**AMPLIACION No1.
PROYECTO “VILLA SICILIA”**

En respuesta a la nota de aclaración DRCH-AC-0660-02-2020, se contesta lo siguiente

LECHO DE PERCOLACIÓN

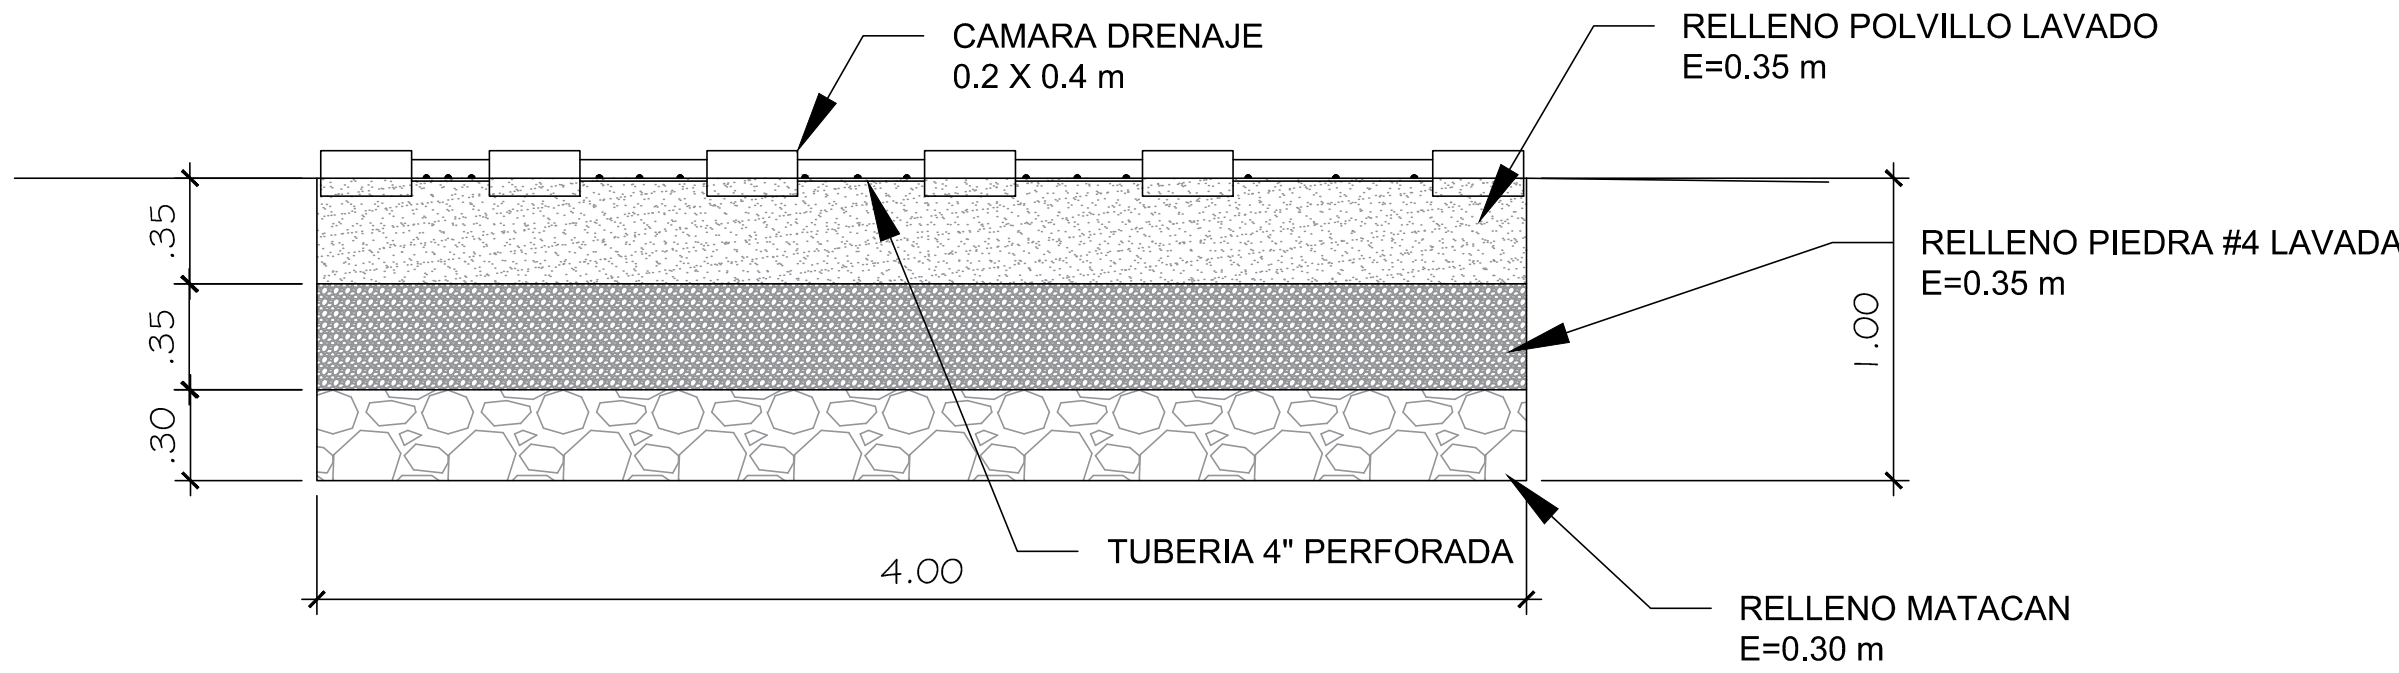
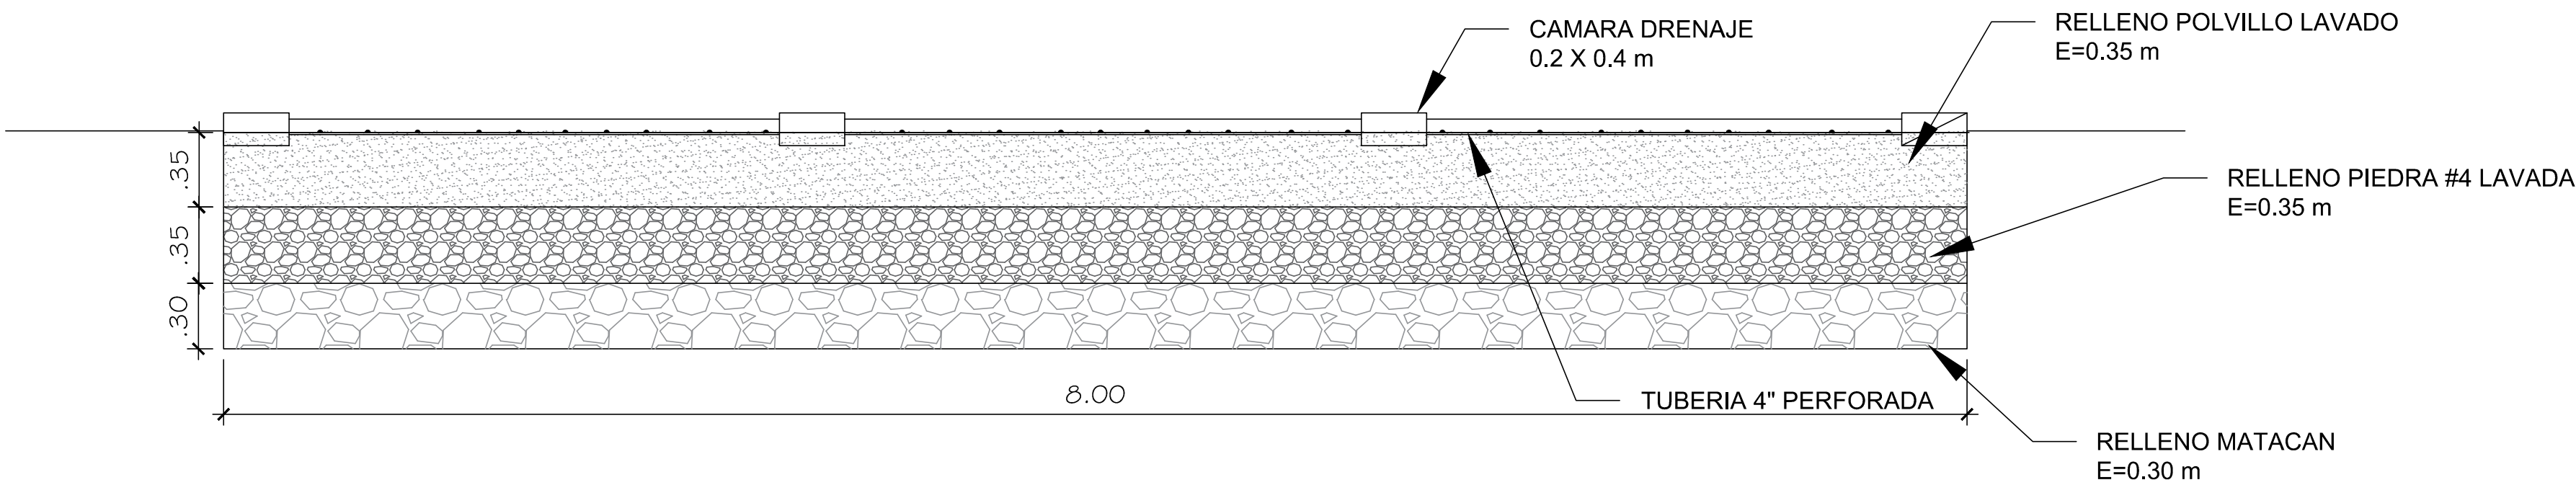
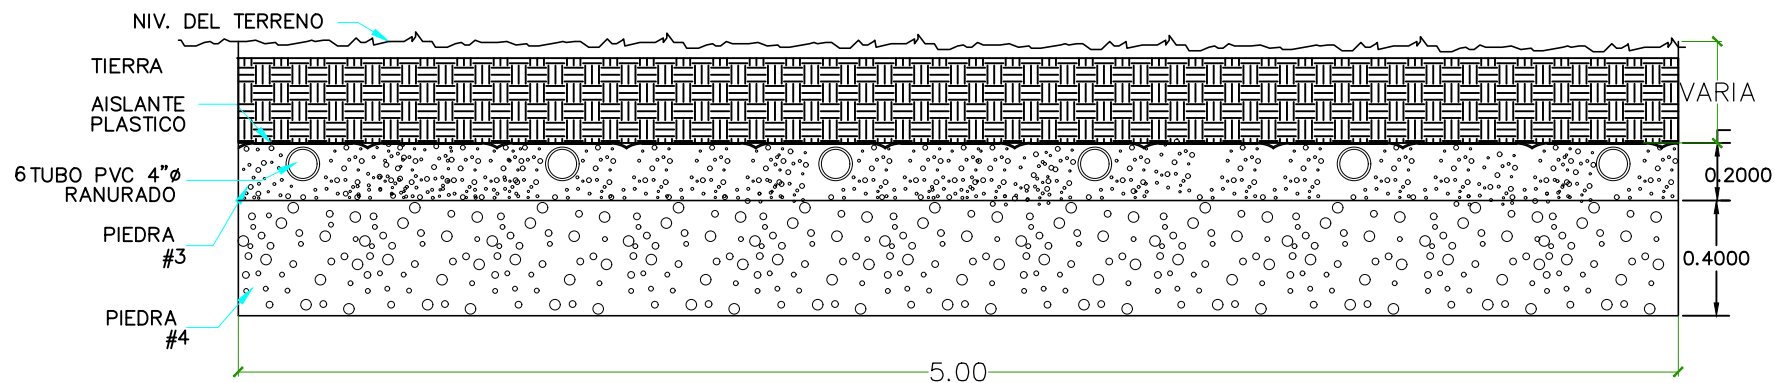
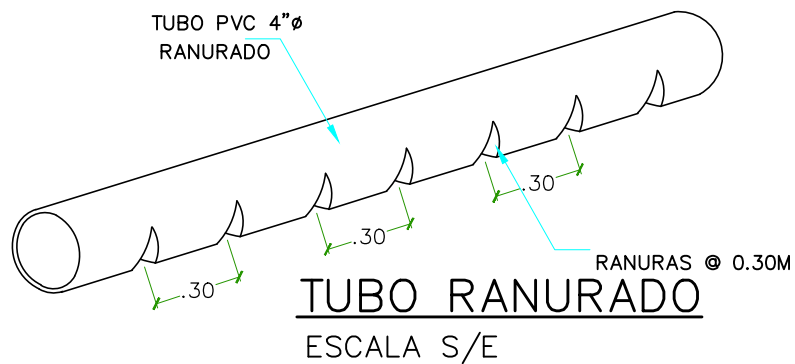
- a) **Indicar alternativa que propone el promotor para la disposición final de las aguas tratadas provenientes de la planta de tratamiento.**

Adicionalmente, en época seca donde la fuente de agua permanente disminuye su caudal para el transporte de agua residual por lo que se contemplan la siguiente alternativa: Lecho de percolación que consiste en colocar capas de piedra, aislante de plástico y tierra en un área de 5m² para favorecer el infiltrado del efluente de la SATAR en época seca como se muestra modelo en el anexo.

“Lodos Deshidratados: Los lodos secos corresponden a aquellos lodos que contienen al menos 25% de sólidos totales. Estos lodos pueden ser aplicados en cultivo de forrajeras, viveros de plantas ornamentales, como un aditivo para suelos, campos de golf y otras áreas de contacto limitado con seres humanos, siempre que cumplan con los parámetros máximos especificados en las Tablas 3.1 y 3.2.”. **Ver Anexos esquema de lecho de percolación.**
